COMUNE DI
ROCCA SAN GIOVANNI

OGGETTO: Provvedimento Autorizzatorio Unico Regionale 27-bis d.lgs. 152/2006 nonché dell'Autorizzazione Integrata Ambientale (art. 29 e ss dlgs.152/06) e della Valutazione di Incidenza Ambientale (art. 6 D.P.R. 12 marzo 2003, n.120) e relativo al Progetto di chiusura e recupero ambientale della discarica di Rocca San Giovanni con utilizzo dei volumi residui per lo smaltimento di materiali da costruzione contenenti amianto legato - Proponente RSG srl.

NOTA INTEGRATIVA ALLE OSSERVAZIONI SULLA DISCARICA DI
ROCCA SAN GIOVANNI (CH)

OSSERVAZIONI IN MERITO ALLA VINCA DEL 20 APRILE 2017 INERENTE PROGETTO DI CHIUSURA E RECUPERO AMBIENTALE DELLA DISCARICA IN LOC. FONTANELLI

Osservazioni sulla Figura 1 e sulla dichiarata non sovrapposizione tra intervento e SIC

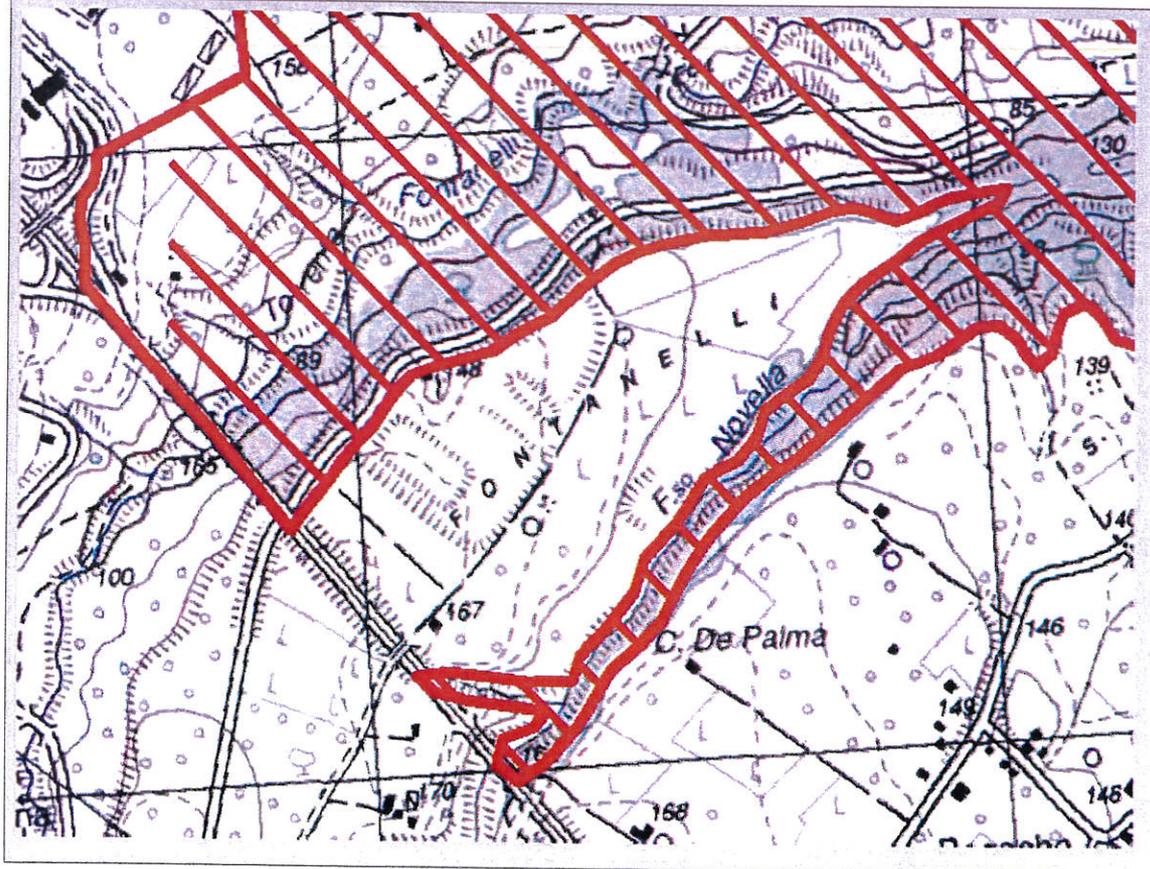
Nella Fig. 1 della VINCA depositata presso la Regione appare che il confine del SIC è posto "dietro" la strada (figura in alto nella tabella seguente).

Diversamente, nella cartografia ufficiale ministeriale (consultata il 26 marzo 2018 al sito ftp://ftp.minambiente.it/PNM/Natura2000/TrasmissioneCE_dicembre2017/schede_mappe/Abruzzo/SIC_mappe/IT7140106_A3-vert.jpg) è riportata in fig. 2 ad una scala non idonea a leggere il dettaglio a livello di località di intervento.

Di seguito, nella seconda immagine della tabella seguente, si riporta invece tale dettaglio, e risulta che il confine del SIC in corrispondenza della discarica in Loc. Fontanelli è "davanti" alla strada, ovvero interesserebbe direttamente l'area di progetto (da una lettura della carta ufficiale si evince che il confine del SIC sarebbe posto sopra il manufatto, all'ingresso della discarica).

Pertanto si esprimono dubbi in merito alla cartografia di dettaglio utilizzata nella VINCA alla Fig. 1 per descrivere il confine del SIC rispetto al sito di progetto e, di conseguenza, si avanzano riserve anche in merito all'affermazione riportata nella VINCA medesima secondo la quale il progetto non ricade nel SIC.
